Piegādātāju atlases  
“Energoefektivitātes paaugstināšanas būvdarbi daudzdzīvokļu  
dzīvojamā mājā Kūdras iela 11, Olaine, Olaines novads”  
(Piegādātāju atlases IDN: AS OŪS 2024/11\_E)

**PROTOKOLS Nr.2**

Četru stāvu daudzdzīvokļu dzīvojamās mājas Kūdras iela 11, Olaine, Olaines novads energoefektivitātes paaugstināšana, saskaņā ar Piegādātāju atlases Nr. AS OŪS 2024/11\_E nolikumu.

Balkona margu tērauda,  
rāmis, sānskats

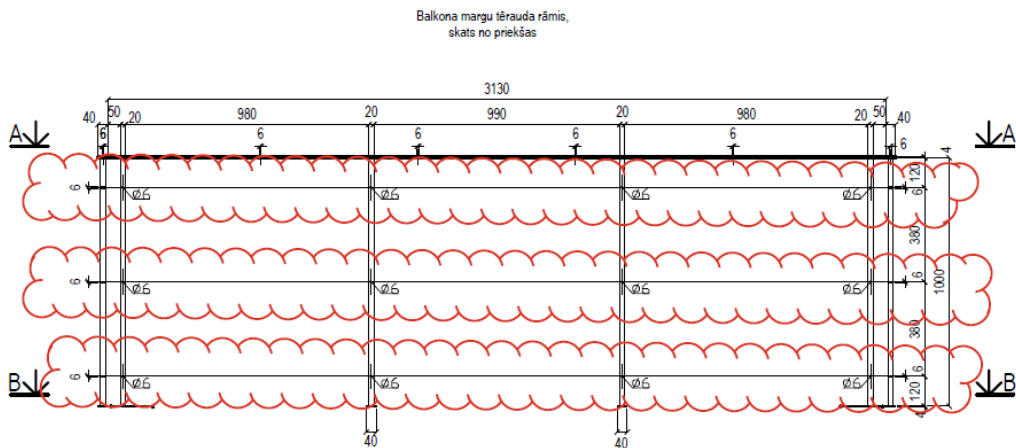
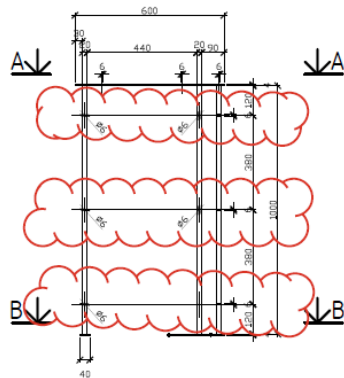
Izskatot projekta lapu AR-15 “BALKONA ATJAUNOŠANAS MEZGLI” rodas jautājums par balkona margu konstrukcijas elementiem rasējumā. Pielikumā ir projekta lapa ar elementu apzīmējumiem, kuriem nepieciešams precizējums. Lūdzam atbildēt!

Pretendenta atzīmētajā vietās norādīti atvērumi brusu stiprinājumiem.

Pretendenta atzīmētajās vietās norādītas ass līnijas atvērumiem, kas paredzēti brusu stiprinājumiem pie margām.
